IN.271.32.2023.AM/6

dotyczy: Zaproszenia do złożenia oferty w trybie art. 275 pkt 1 (w trybie podstawowym bez negocjacji) o wartości zamówienia nieprzekraczającej progów unijnych o jakich stanowi art. 3 ustawy z 11 września 2019 r. - Prawo zamówień publicznych (t.j. Dz. U. z 2022 r. poz. 1710 ze zm.) na **ROBOTY BUDOWLANE pn: „Kompleksowa termomodernizacja energetyczna budynków użyteczności publicznej na terenie Gminy Miejskiej Lubań, Gminy Gromadka, Gminy i Miasta Lwówek Śląski oraz Powiatu Lwóweckiego” – Termomodernizacja Budynku C Szkoły Podstawowej nr 2 w Lwówku Śląskim (kontynuacja przerwanych robót).**

Na podstawie art. 284 ust. 2 i 6 ustawy z dnia 11 września 2019 r. Prawo zamówień publicznych (t.j. Dz. U. z 2022 r. poz. 1710 ze zm.) Zamawiający przekazuje treść zapytań wraz z odpowiedziami:

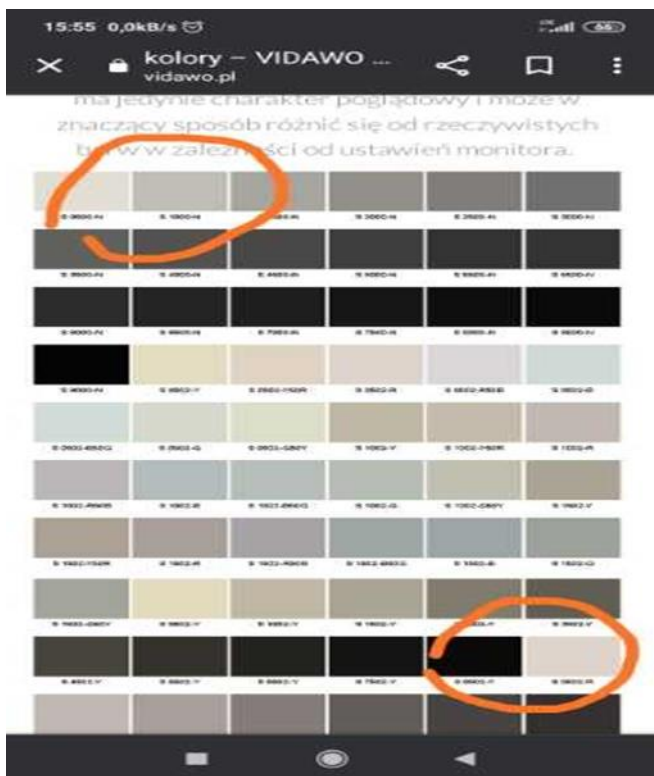
Proszę o dokładne wskazanie miejsc-ścian, które mają być docieplone wełną mineralną a które mają być docieplone styropianem.

Wełną mineralną należy wykonać fragmenty elewacji stanowiące pasy między okienne o wys. 0,8m w miejscu łączenia ściany zewnętrznej ze stropem. Dodatkowo elewację należy docieplić wełną mineralną w pasie 8m od budynku nr 2 (jest to około 10mb ściany na jej pełną wysokość).
